# 改善箇所説明図

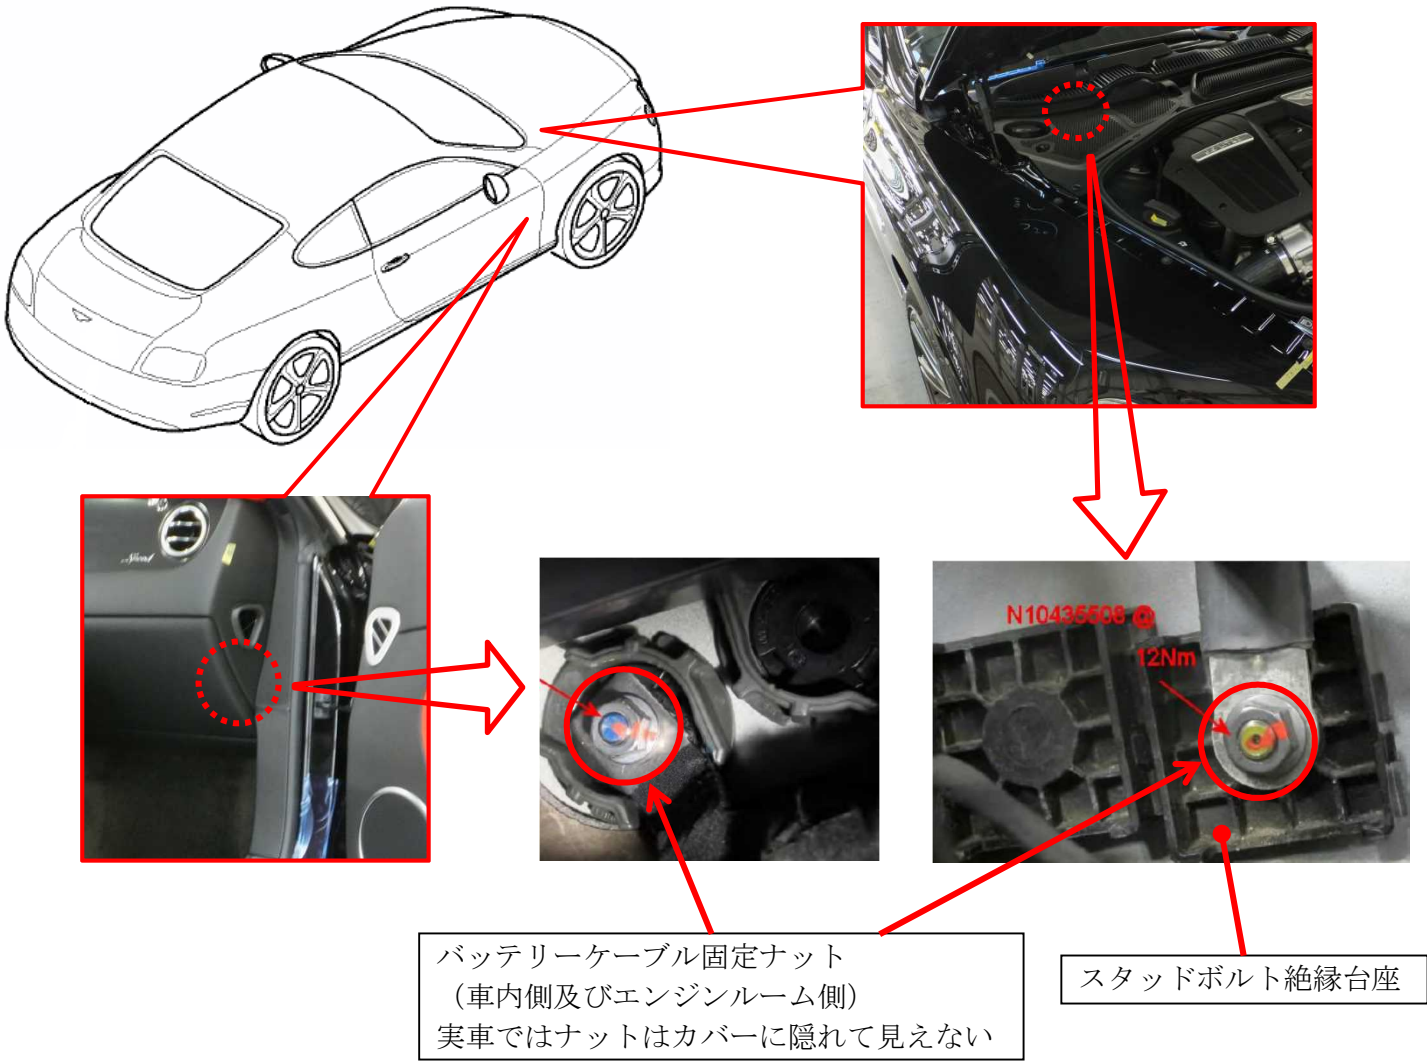
エンジンルーム隔壁にバッテリーケーブル端子を固定するスタッドボルトにおいて、当該ケーブルを固定するナットの締め付けトルクが不適切なため、走行中の振動によりナットが緩むものがある。そのため、そのままの状態で使用を続けると、バッテリーケーブル端子が接触不良となり、エンジンが始動不良となるほか、接触不良から抵抗値が上がることで発熱し、最悪の場合、火災に至るおそれがある。

全車両、ナットを対策品に交換し、適切なトルクで締め付ける。また、取付け部を点検し、変形しているものは新品と交換する。

エンジンルーム側のスタッドボルト絶縁台座のナットカバーに白色のペイントを塗布する。
